**Modulo per la presentazione delle osservazioni per i piani/programmi/progetti sottoposti a procedimenti di valutazione ambientale di competenza statale**

**ID: Codice procedura (ID\_VIP/ID\_MATTM): 12691**

**“Progetto di un impianto eolico denominato “Pitigliano” ubicato nei comuni di Pitigliano (GR) e Sorano (GR) costituito da 20 (venti) aerogeneratori di potenza nominale 7,0 MW per un totale di 140,0 MW con relative opere connesse ed infrastrutture indispensabili”**

**IMMAGINE n 5.** Mappa eolici elaborata dall'Associazione Amici della Terra. La mappa evidenzia il cumulo degli impianti tra Lazio e Toscana.

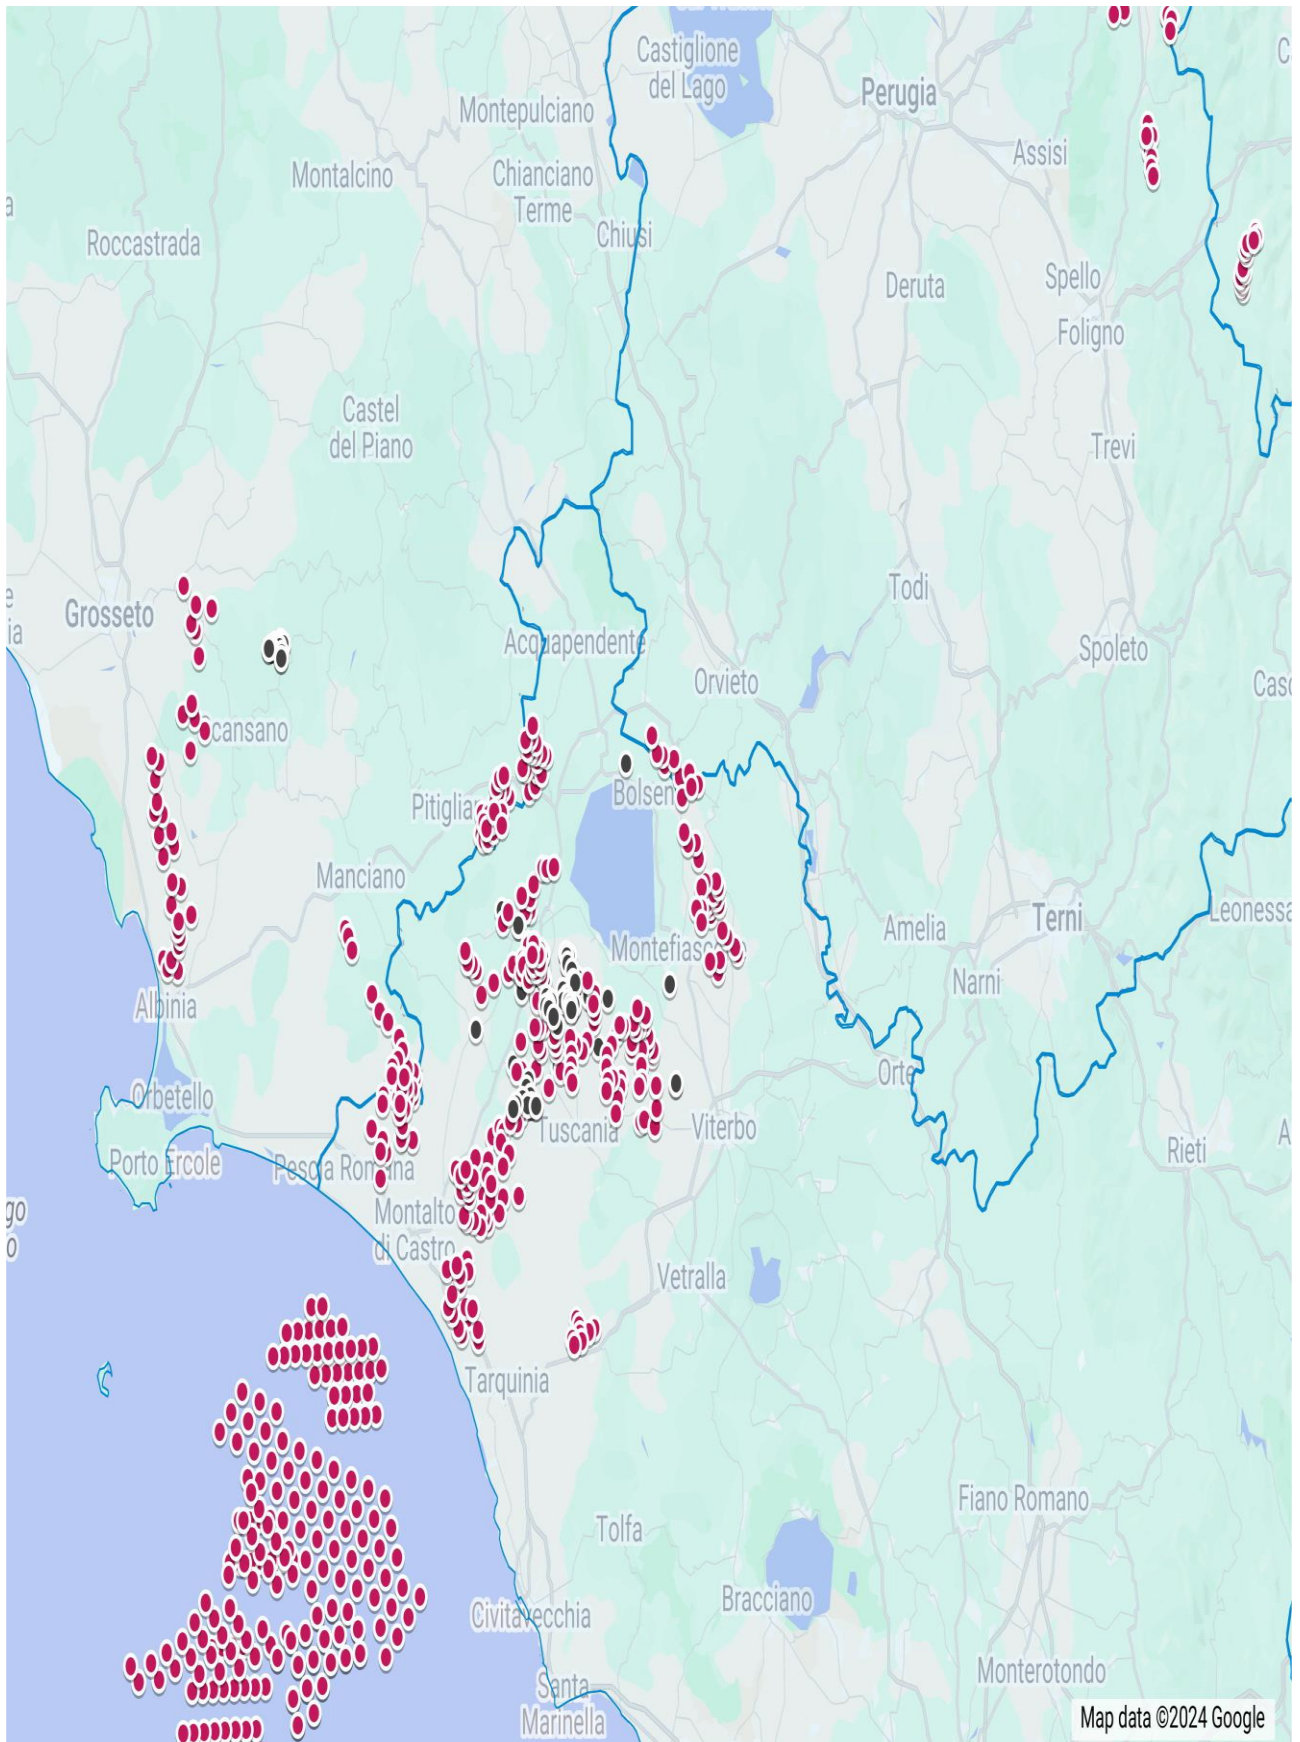
Riguardo al cumulo degli impianti FER, le mappe prodotte dalla proponente riguardano, come già evidenziato, soltanto una parte molto piccola degli impianti FER dell'area intermedia e vasta e in particolare di quelli eolici che contribuiscono a creare un notevole cumulo e la saturazione del territorio tosco laziale. Riguardo al cumulo dei soli impianti eolici si riporta la mappa dell'intervisibilità degli impianti eolici elaborata dall'Associazione nazionale “Amici della Terra”.

**IMMAGINE n. 7** Mappa della intervisibilità degli impianti eolici elaborata dall'Associazione nazionale Amici della Terra. La mappa non è aggiornata comunque rende molo bene dell'enorme impatto visivo creato dal cumulo degli impianti.

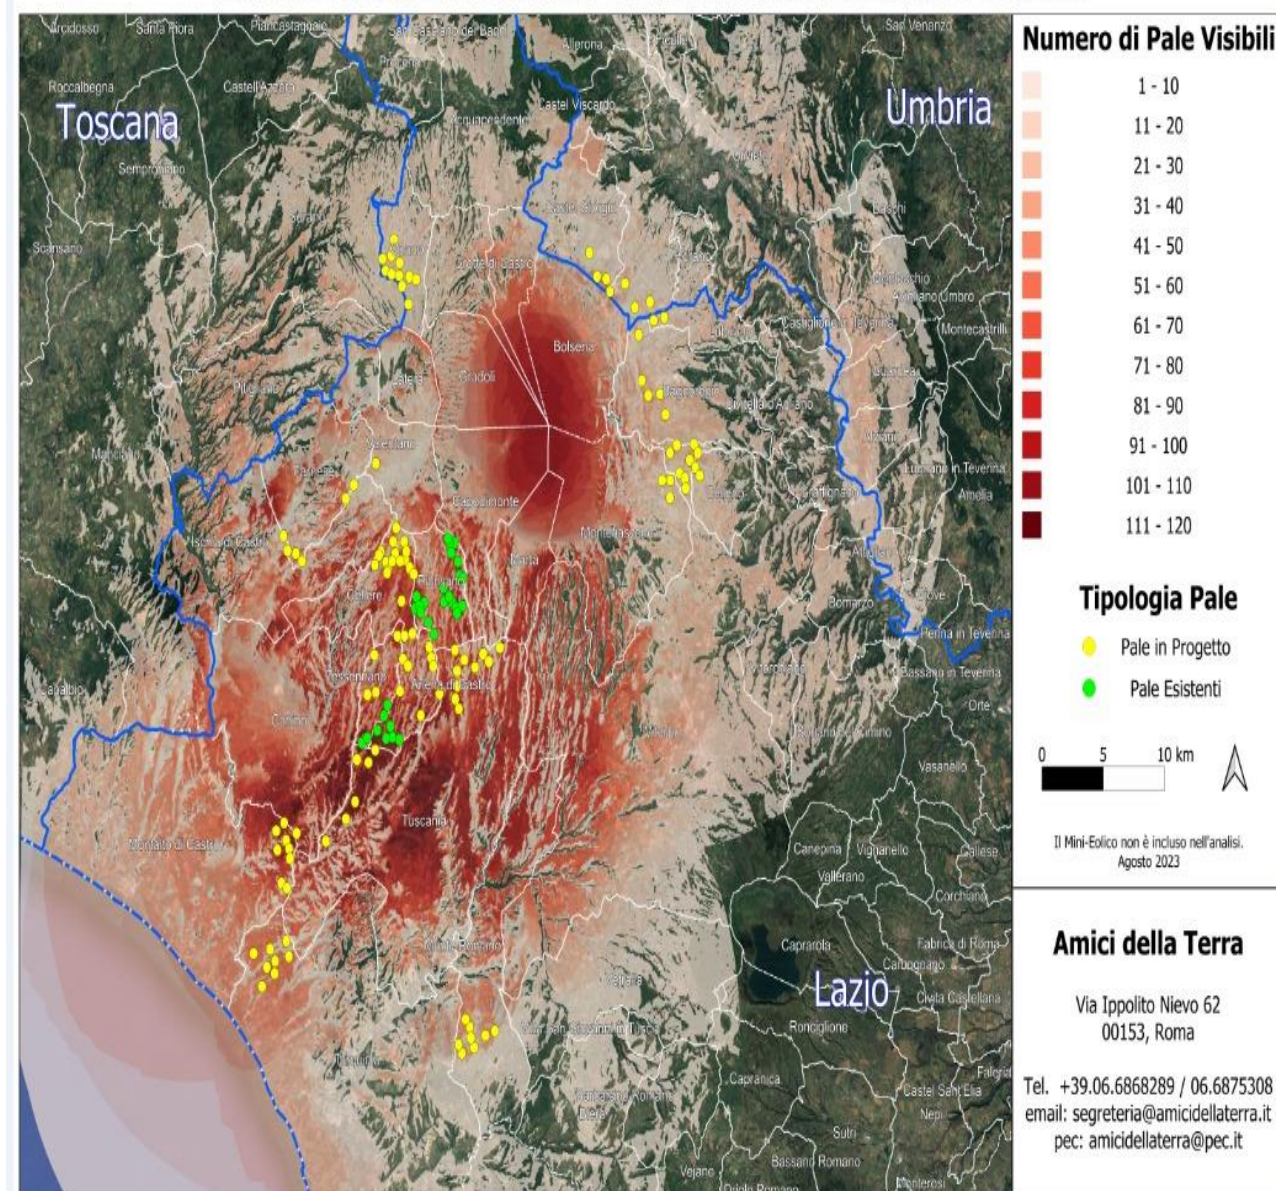
Se agli impianti eolici rappresentati qui sopra che non comprendono sia l'impianto eolico Pitigliano e le altre 14 pale del progetto eolico in verifica amministrativa sempre nel territorio di Pitigliano si aggiungono i migliaia di ettari (7000 fin'ora) di territorio occupato dagli impianti fotovoltaici e agrivoltaici e dalle altre tipologie appare chiaro il numero spropositato degli impianti FER nella bassa toscana e nella Tuscia.
